Dotyczy: **Postępowania o udzielenie zamówienia publicznego pn.: „ Budowa Muzeum Powstania Wielkopolskiego 1918-1919” – postępowanie numer FA.261-4/2023.**

Zamawiający w ww. postępowaniu na podstawie art. 135 ust. 1 i 2 oraz 137 ust. 1 ustawy z dnia 11 września 2019 r. Prawo zamówień publicznych (tj. Dz. U. z 2022 r. poz. 1710 ze zm.) zwanej dalej „Ustawą” lub „Ustawą Pzp”, informuje o pytaniach i wyjaśnieniach do treści Specyfikacji Warunków Zamówienia (SWZ) oraz zmianach SWZ:

### **Pytania serii 43**

Rys. nr MPWP-EX-ARC-D-FP-002-0-1; MPWP-EX-ARC-D-SE-DAA-0-0 – widoczne są ściany murowane w budynku D w osiach D3-D4/DE-DC zaznaczone poniżej

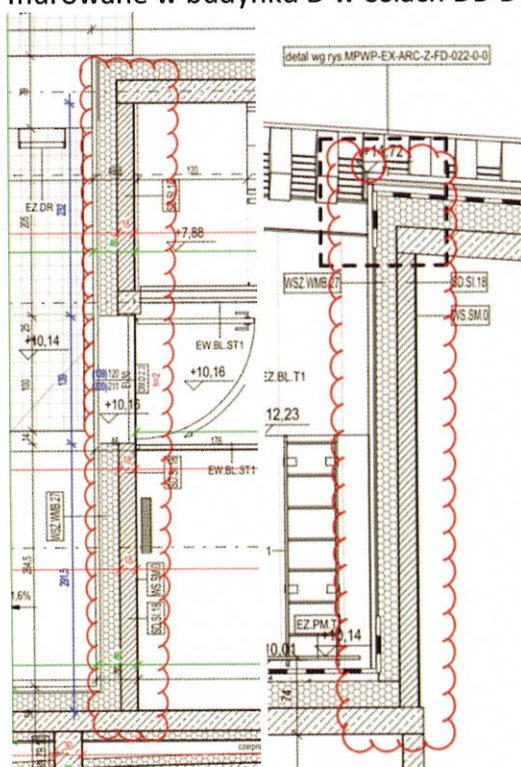
1. W związku z rozbieżnościami pomiędzy rysunkami konstrukcyjnymi i rzutami architektury prosimy o wskazanie, które z poniższych rysunków są wiążące.

Brak powyższych ścianek na rysunkach konstrukcyjnych.

Jeżeli powyższe ścianki mają występować prosimy o uzupełnienie rysunków konstrukcyjnych.

Na rzutach konstrukcji są tylko ściany murowane nośne-wzmocnione rdzeniami i wieńcami żelbetowymi. Pozostałe ściany murowane wg dokumentacji Architektonicznej Projektu Wykonawczego - 2.1 TOM 1 - ARCH .

Rys. nr MPWP-EX-ARC-D-FP-002-0-1; MPWP-EX-ARC-D-SE-DAA-0-0 – widoczne są ściany murowane w budynku D w osiach DB-DC/D1-D4 zaznaczone poniżej

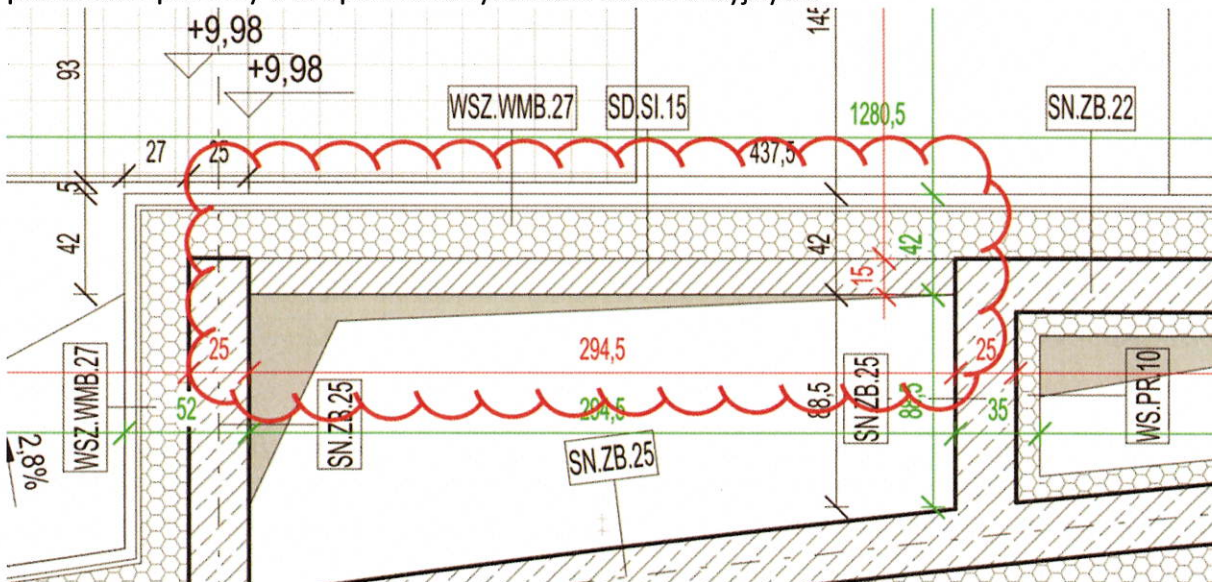
2. W związku z rozbieżnościami pomiędzy rysunkami konstrukcyjnymi i rzutami architektury prosimy o wskazanie, które z poniższych rysunków są wiążące.

Brak powyższej ścianki na rysunkach konstrukcyjnych.

Jeżeli powyższa ścianka ma występować prosimy o uzupełnienie rysunków konstrukcyjnych.

Na rzutach konstrukcji są tylko ściany murowane nośne-wzmocnione rdzieniami i wieńcami żelbetowymi. Pozostałe ściany murowane wg dokumentacji Architektonicznej Projektu Wykonawczego - 2.1 TOM 1 - ARCH .

Na schematach okładzin (MPWP-EX-ARC-U-SC-WU2-0-0) na ścianach oznaczone są okładziny WS.LW.2 oraz WS.LP.7 natomiast na rzucie architektury (MPWP-EX-ARC-U-FP-OU2-1-1) na tych samych ścianach oznaczona jest tylko okładzina WS.LP.7.

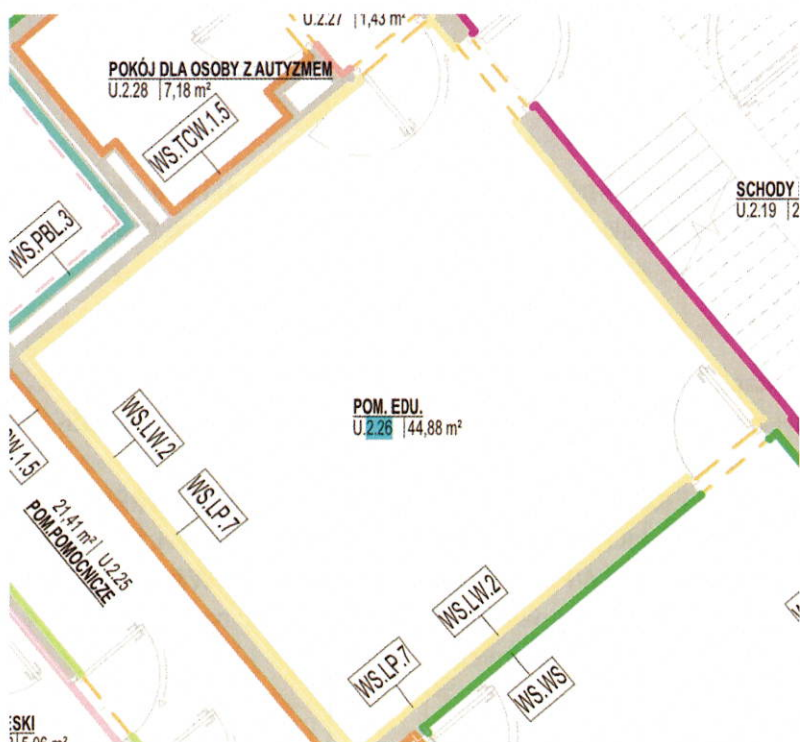
4. W związku z rozbieżnością pomiędzy schematami okładzin ściennych, a rzutami architektonicznymi prosimy o jednoznaczne określenie jakie okładziny powinny zostać wykonane na ścianach pomieszczenia edukacyjnego U2.26

Należy przyjmować wykończenie WS.LP.7

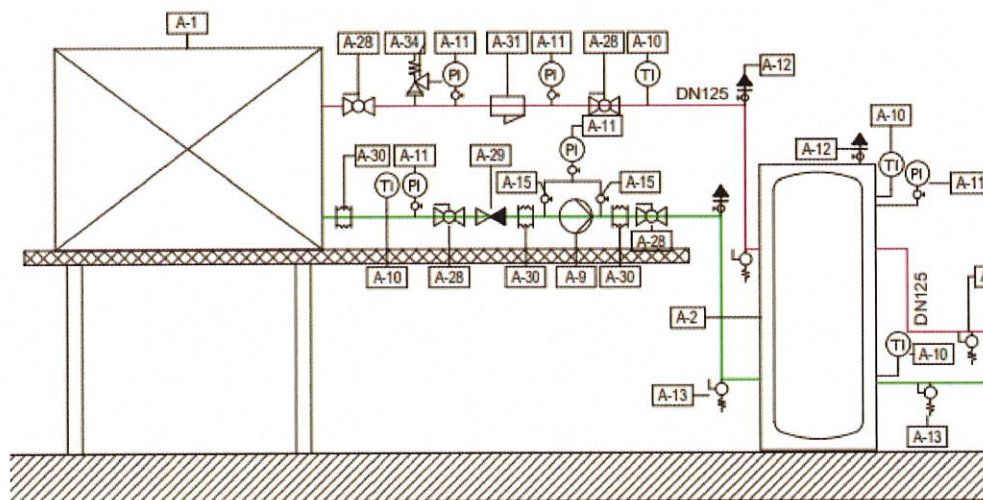
1. W specyfikacji materiałowej 9.15.1 WYKŁADZINA DYWANOWA jest wpis o treści:

„Płytki dywanowa o wymiarach min. 48x48cm, wysokość całkowita ok. 10.6 mm, wykładzina tuftowana 1/12" pętelkowa” - brak wykładziny pętelkowej o wys. ok.10,6 mm, (wg informacji od dostawców wykładzina welurowa będzie spełniała warunek wysokości wymaganej w specyfikacji), prosimy informację jaką wykładzinę należy przyjąć do wyceny w ofercie?

Należy przyjmować zgodnie z :

Wykładzina dywanowa w płytach, z włókien regenerowany poliamid.

Wzór i kolorystyka, jednobarwna wg wskazania architekta z pełnej palety producenta, z godnie z zestawieniem elementów widocznych.

Płytkę dywanową o wymiarach min. 48x48cm, wysokość całkowita ok. 8,5 mm, wykładzina tuftowana 1/12" pętłkowa.

Włókna wysokiej jakości, zabezpieczone przed przyleganiem brudu, odporne na ścieranie.

Klasyfikacja ogniowa Bfl-s1, trudno zapalny, wg EN13501-1,

Tłumienie dźwięków uderzeniowych minimum 30 dB wg ISO 717-2,

Antystatyczna wg ISO 6356."
